## FESTSTELLUNGSENTWURF

Gemeinde Pürgen Unterlage/Blatt-Nr.: **S / 2,4T**  
 Lageplan Teil 4

**St 2057 Landsberg am Lech - Rott**  
 Neubau der Ortsumfahrung Lengelfeld  
 in kommunaler Sonderbaulast  
 mit integriertem Hochwasserschutz

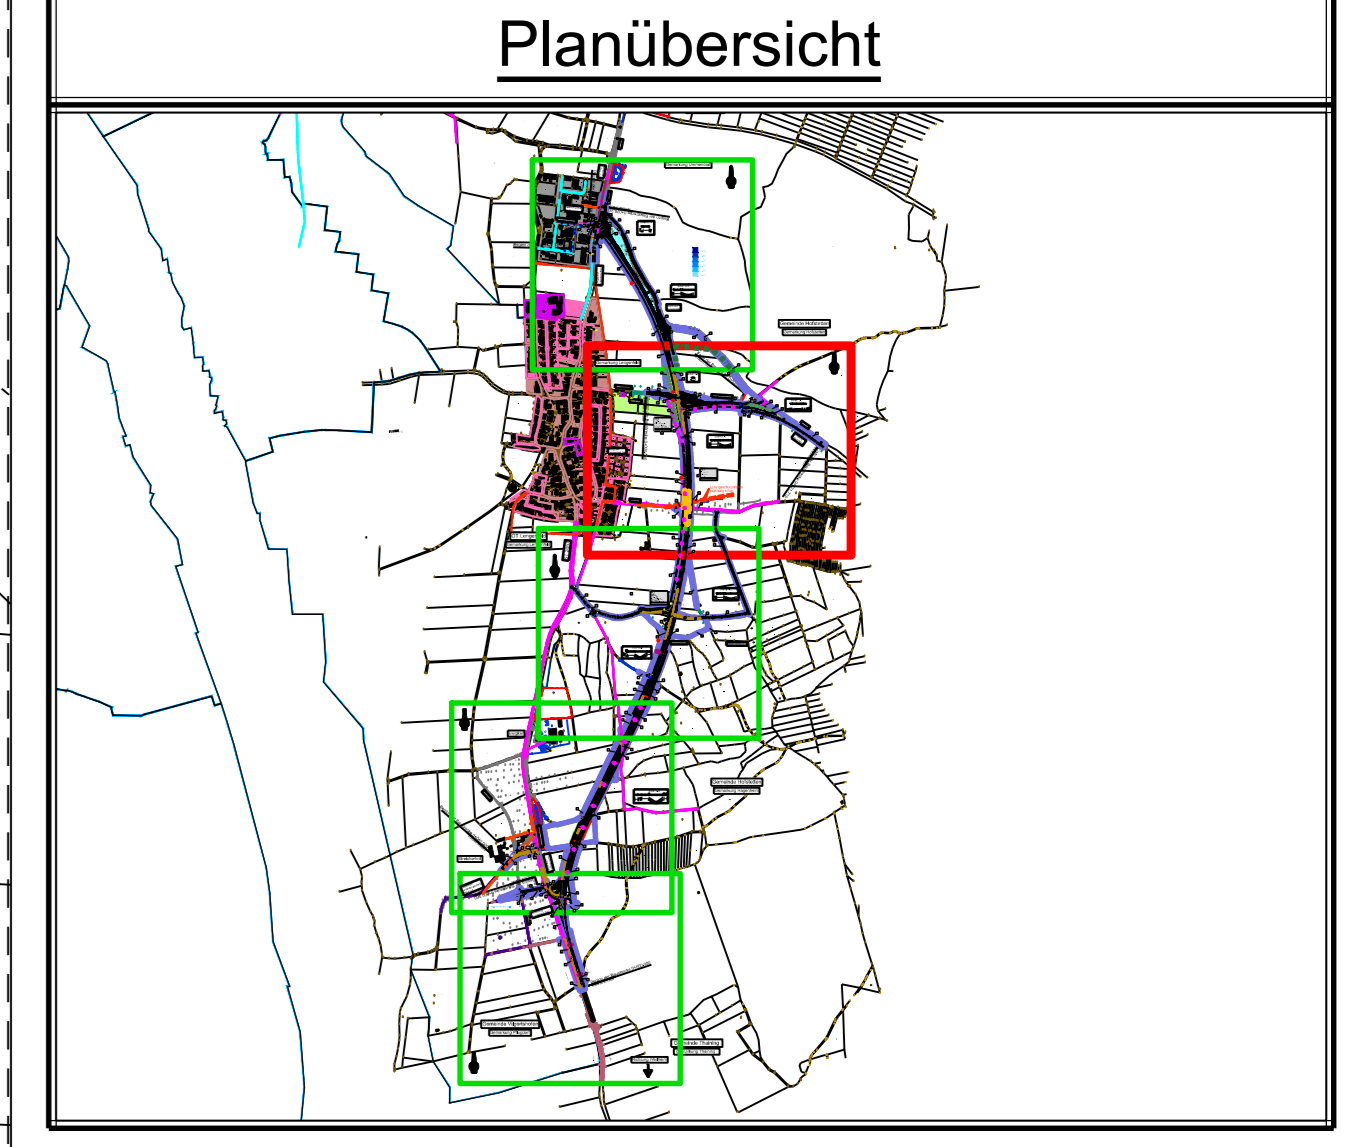
Nr.	Änderung gegenüber der Planfeststellung vom 05.03.2018	Datum	Zeichen
①	Geh- und Radweg Ammerseestraße	06.04.2019	PW/E
②	BW2, Geh- und Radweg Ammerseestraße	06.04.2019	PW/E
③	Entwässerungsmulde ST 2057 Westseite	06.04.2019	PW/E
